Impianto FV "San Giovanni Rotondo"

Potenza DC di impianto 28,106 MWp – potenza AC di immissione in RTN 24,442 MWp
 Integrato con l'Agricoltura
con annesso sistema di accumulo di energia a batterie
 Potenza 10,00 MW

Riscontro nota Richiesta Integrazioni MIC|MIC_SABAP-FG|10/01/2023|0000228-P

Figura 2 – Perimetrazioni Ambiti e figure territoriali del PPTR con ubicazione dell’impianto fotovoltaico e buffer di 3km

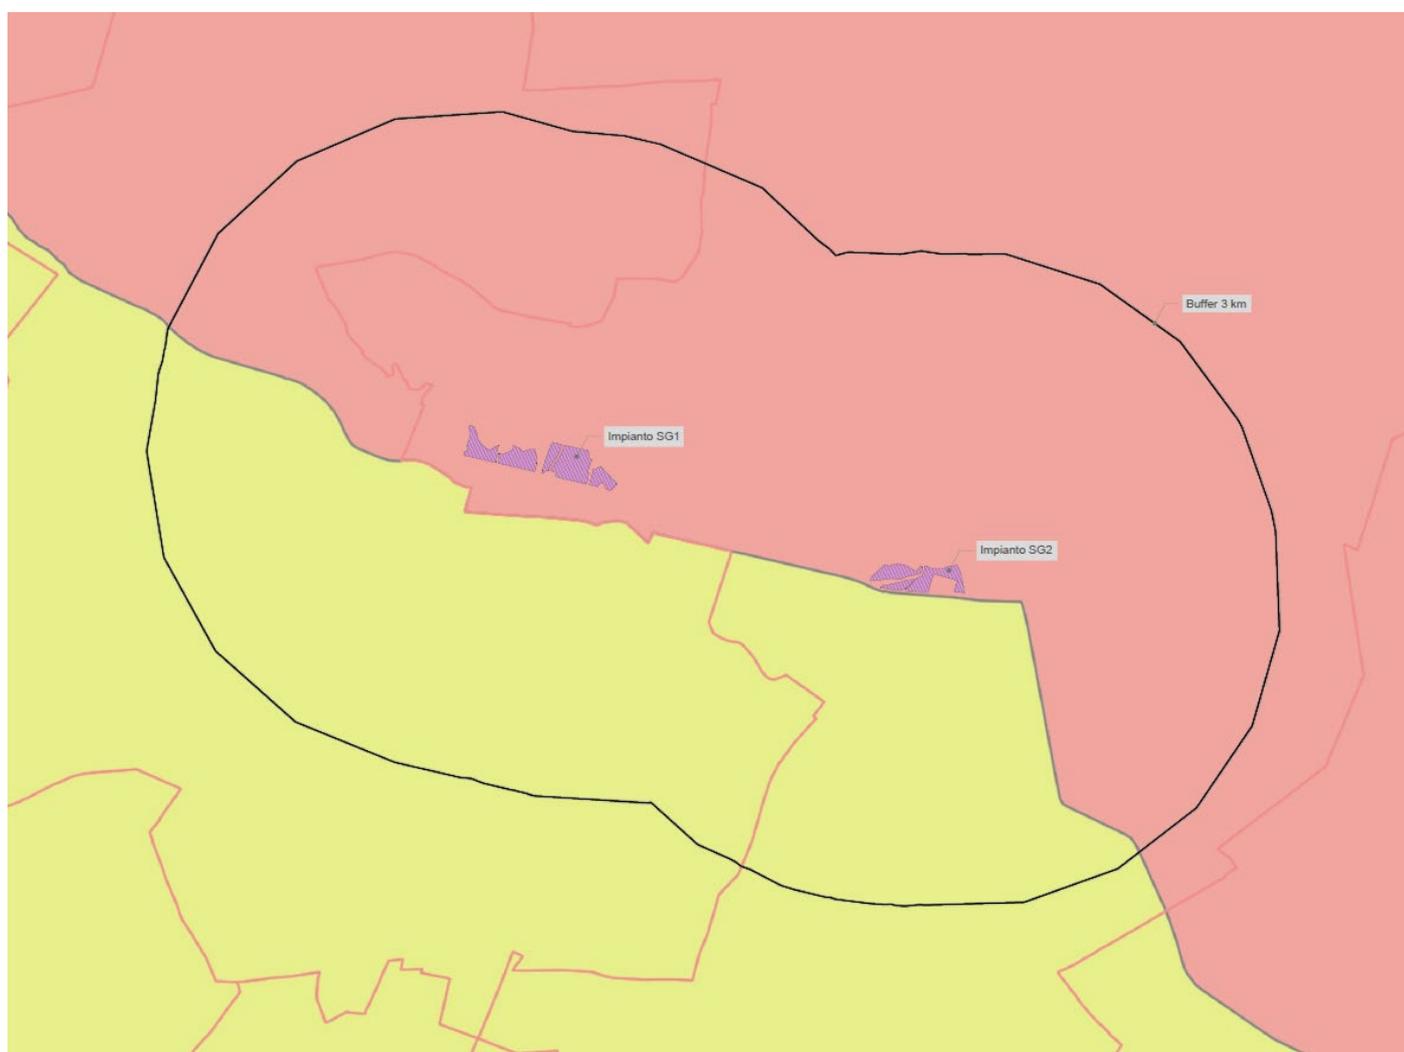
Richiesta

Analisi degli impatti cumulativi o impianti FER esistenti, specificando sia graficamente che in relazione il numero degli impianti eolici e fotovoltaici esistenti o in fase autorizzativa;

Ai sensi della DD162/2014, l'unità di analisi è definita dalle figure territoriali del PPTR contenute nel raggio di 3 Km dall'impianto fotovoltaico proposto.

In particolare, in un buffer di 3 km dall'area d'impianto sono presenti le seguenti figure territoriali:

nell'ambito paesaggistico del Gargano

- l'altopiano di Manfredonia (nel quale è interamente ubicato l'impianto fotovoltaico e parte del cavidotto MT)

nell'ambito paesaggistico del Tavoliere

- la piana foggiana della riforma (nella quale è ubicato parte del cavidotto MT, la stazione elettrica d'utenza, l'impianto d'utenza per la connessione e l'impianto di rete per la connessione)
